RELATÓRIO DE ACOMPANHAMENTO PÚBLICO

Pós - Avaliação

"IP3 Vila Real/Chaves(Fronteira)
Sublanço EN103/Chaves (Fronteira)"

Abril de 2004

Aproveitamento Hidroagrícola de Chaves

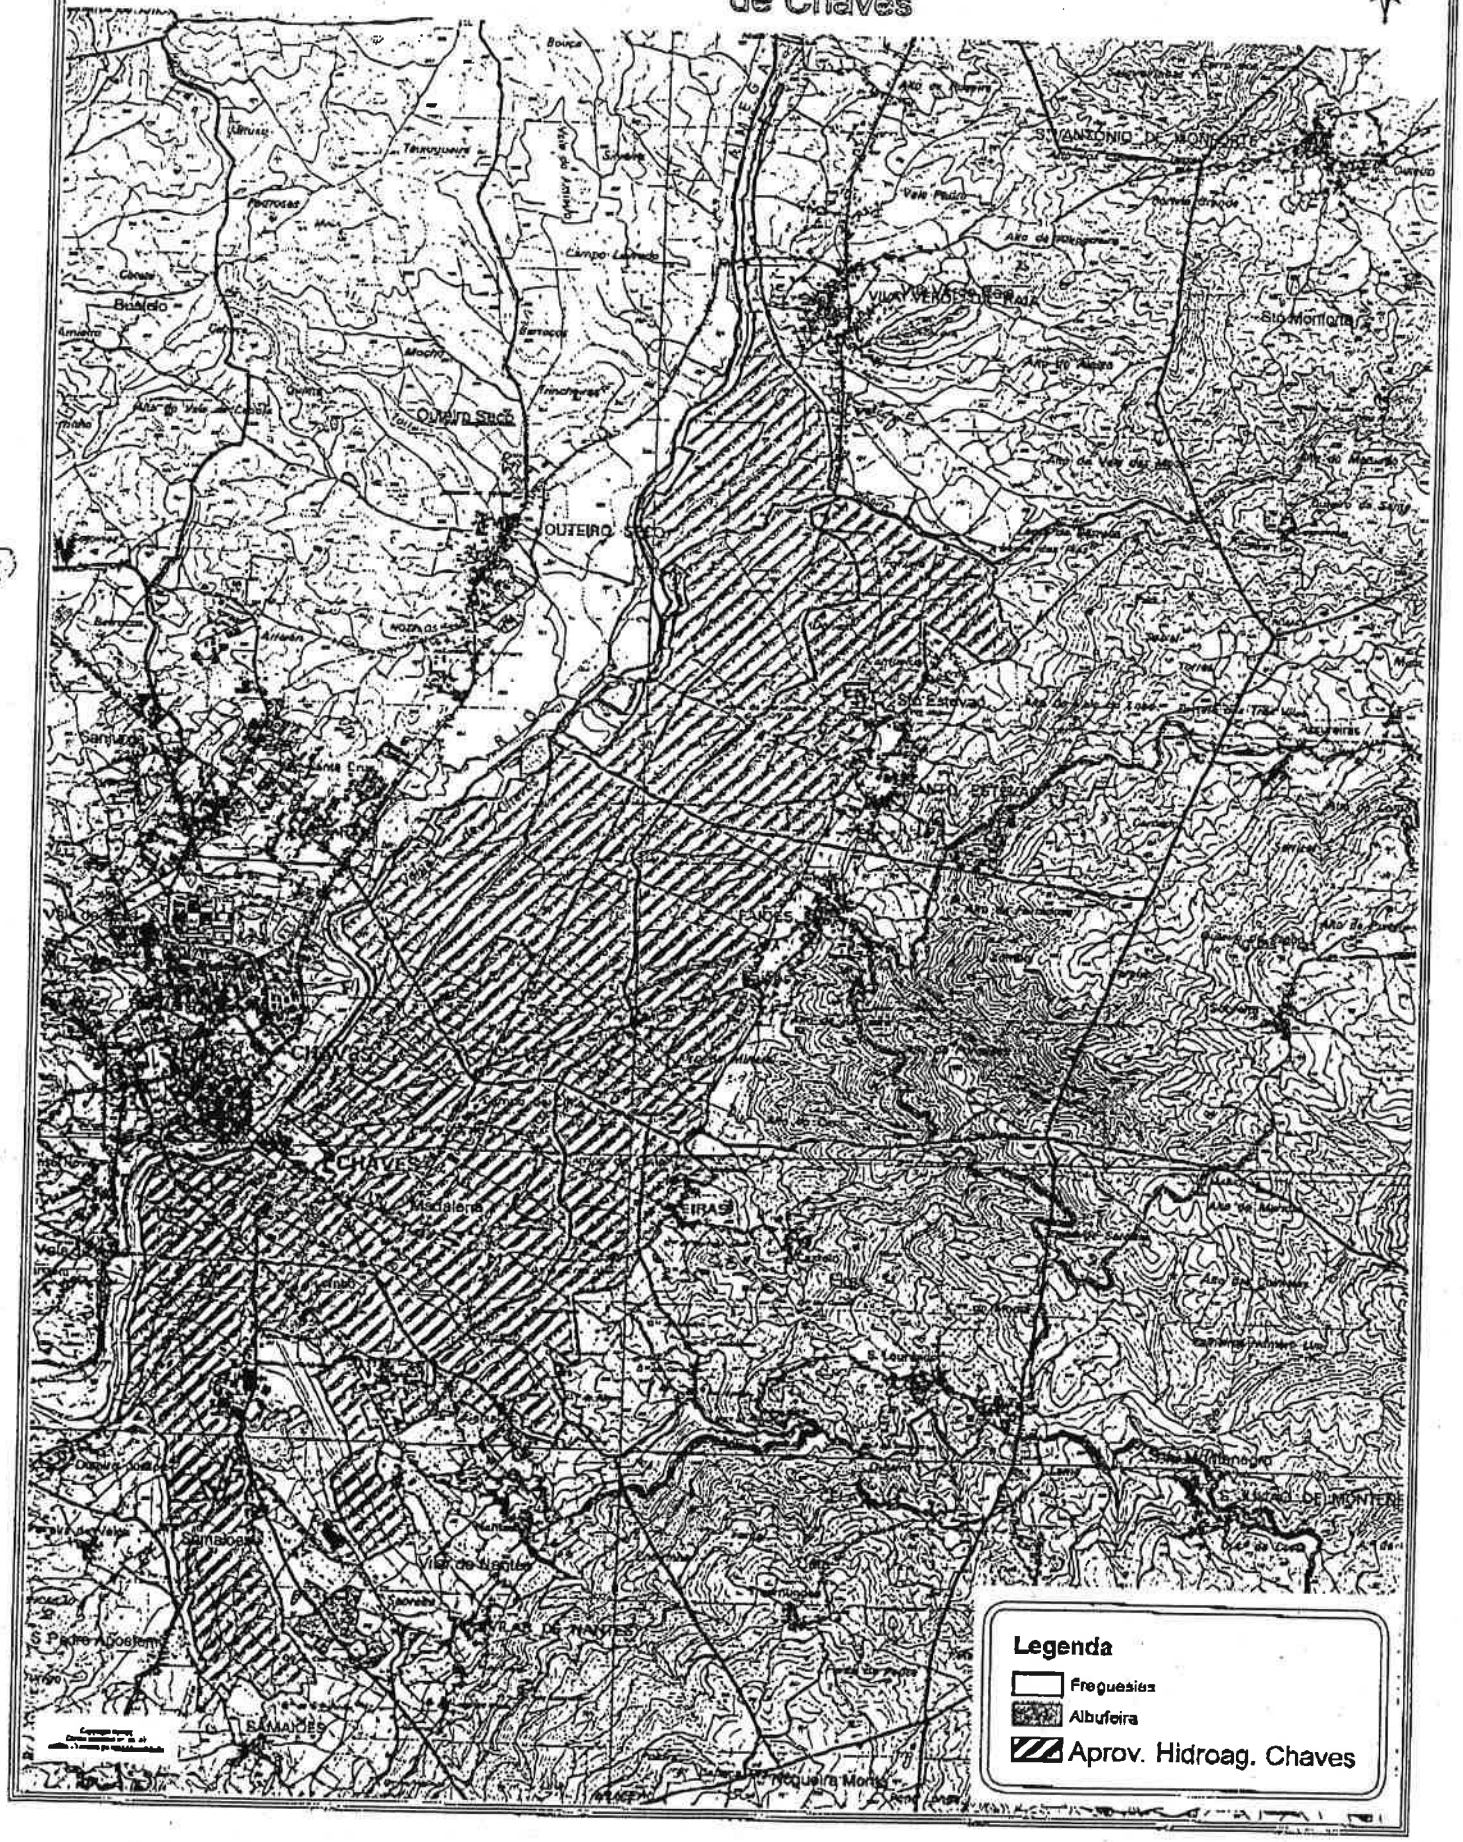
1 - As alternativas propostas passam nas proximidades de várias áreas regadas, nomeadamente na parte inicial do Aproveitamento Hidroagrícola de Chaves (AHC), conforme se pode verificar na carta de localização anexa e também na carta de condicionantes e património do EIA (desenho 6, folha 1/4, de junho de 2001).

Constata-se ainda que o atravessamento é proposto em viaduto.

2 - Contudo, atendendo a que o projecto se encontra em fase de estudo prévio versando o EIA sobre esta fase, entende este Instituto que na execução do projecto este atravessamento deverá ser tratado de forma cuidada, de modo a que seja analisada qualquer interferência com infra-estruturas do Aproveitamento Hidroagrícola e que sejam propostas as formas mais adequadas de as ultrapassar, sem inviabilizar o normal funcionamento do AHC. Estes aspectos deverão ser devidamente salvaguardados no Projecto de Execução do IP3 e avaliados no Relatório de Conformidade Ambiental do Projecto de Execução (RECAPE).

Assim, em nosso entender, deverá o dono da obra/empresa projectista contactar a Associação de Regantes e Beneficiários da Veiga de Chaves de modo a poder articular o projecto em execução com as áreas beneficiadas e as infra-estruturas do AHC.

ESBOÇO COROGRÁFICO
FOLHA Nº 1/2

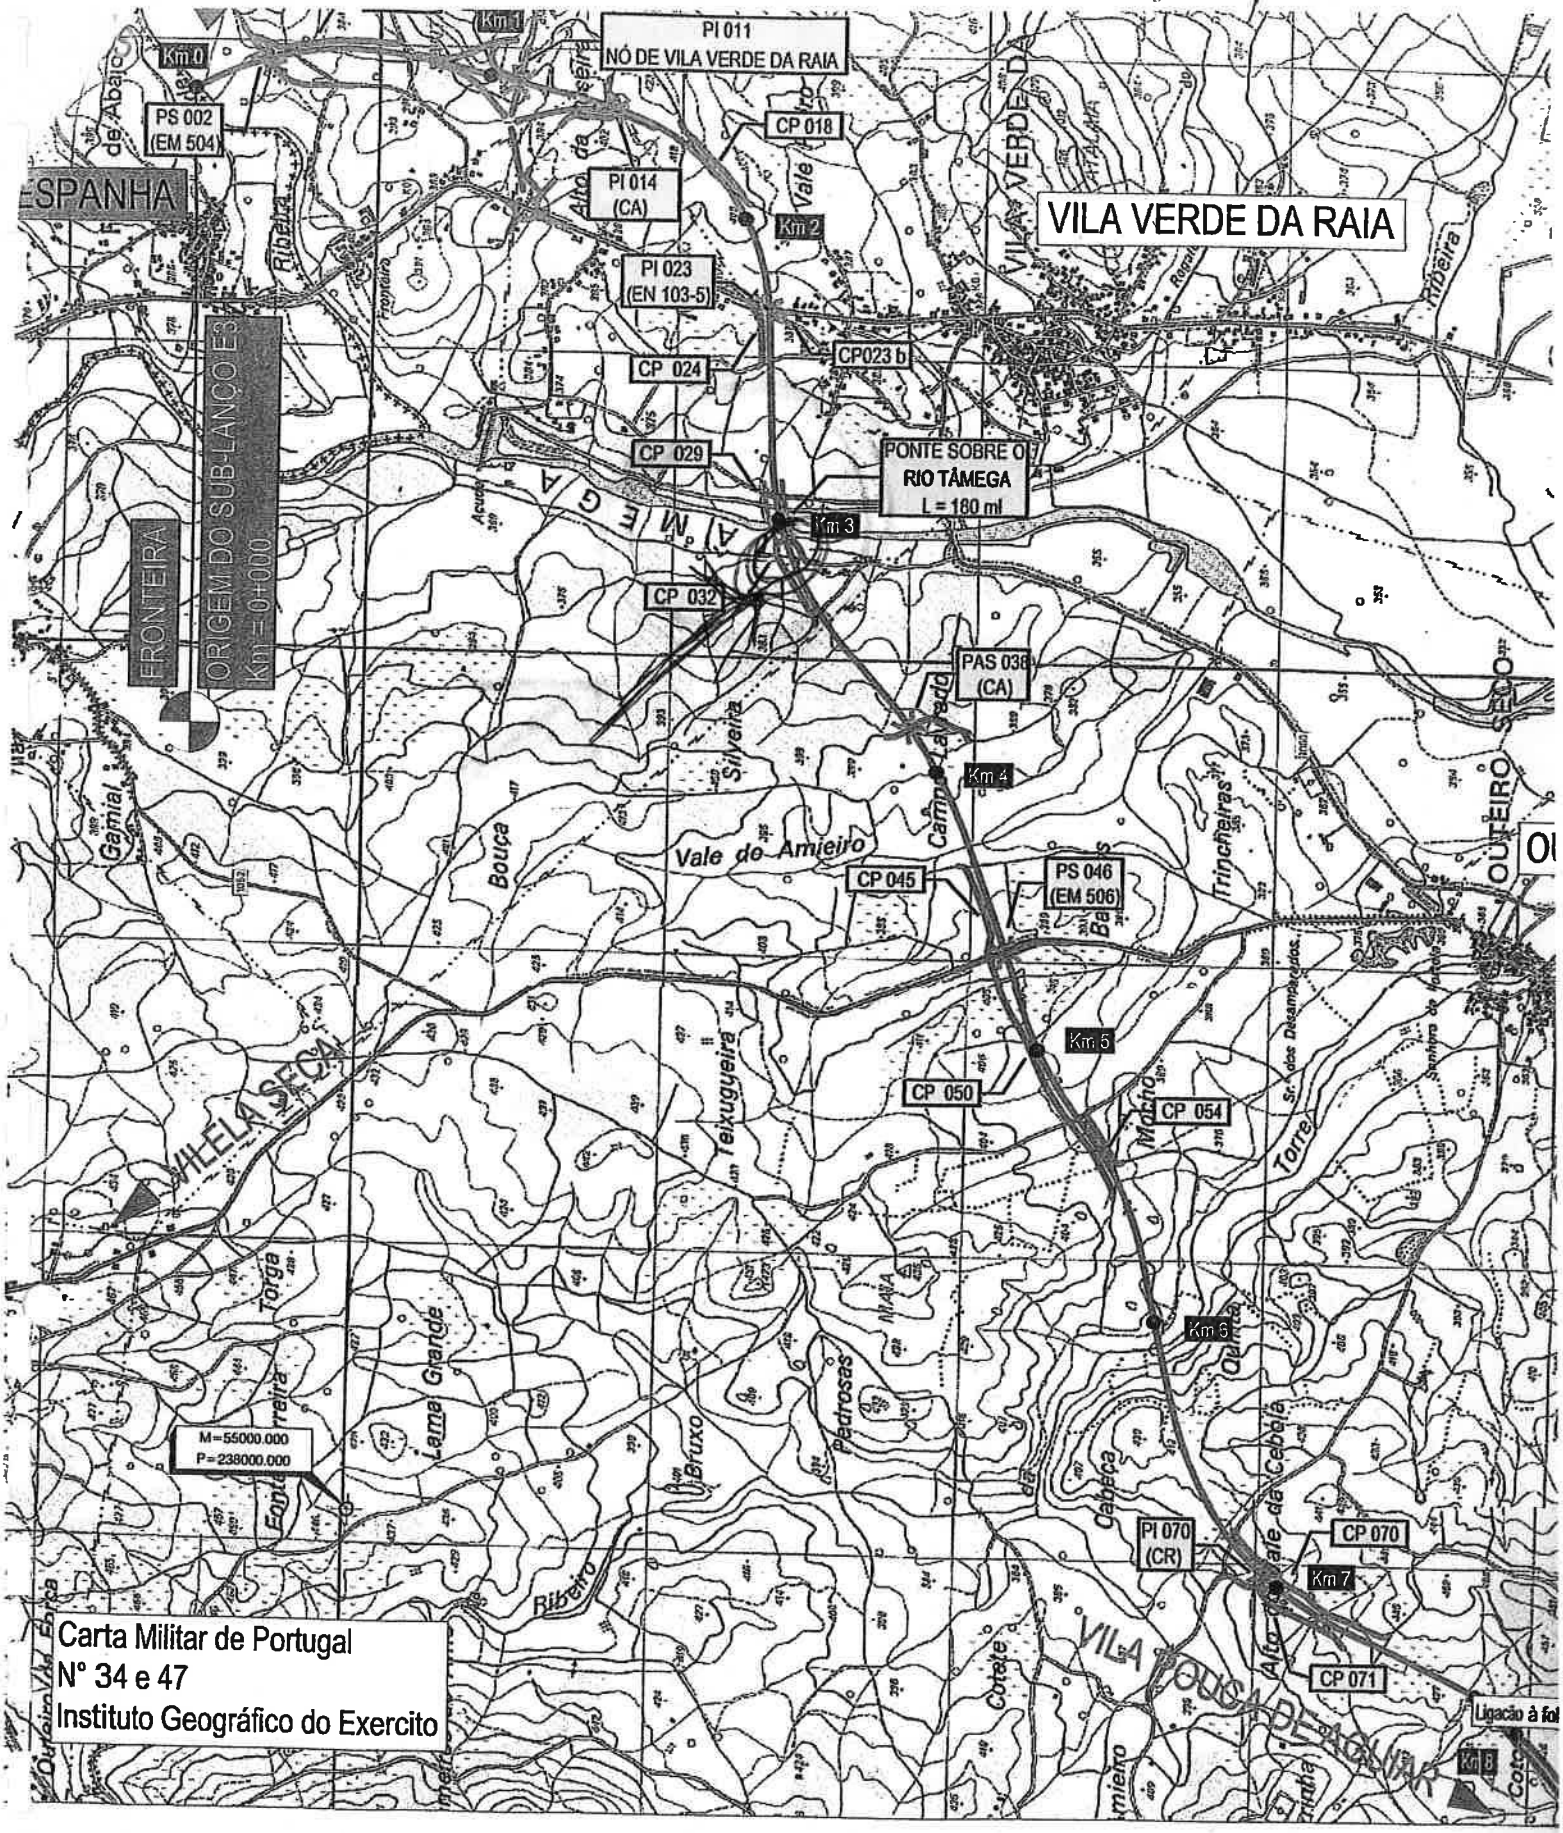
Na Ponte sobre o Rio Tâmega, na margem direita do mesmo, vai ser alterado o caminho que liga a estrada Camarária de Outeiro Seco a Vila Meã da Raia e vai ser encostado ao Rio.

Ora, o leito é muito baixo nesta zona e quando chove bastante, o rio transborda e vai inundar o respectivo caminho, tornando-o intransitável.

Deve ser prolongado o viaduto, como estava no projecto inicial que foi enviado a esta Junta, que continha 232m de comprimento e agora fica com apenas 180m de comprimento, terminando mesmo junto à margem do rio.

Agradecemos pois seja revisto, com toda a brevidade que se impõe, este problema que pode vir a causar grande trastorno aos utentes.
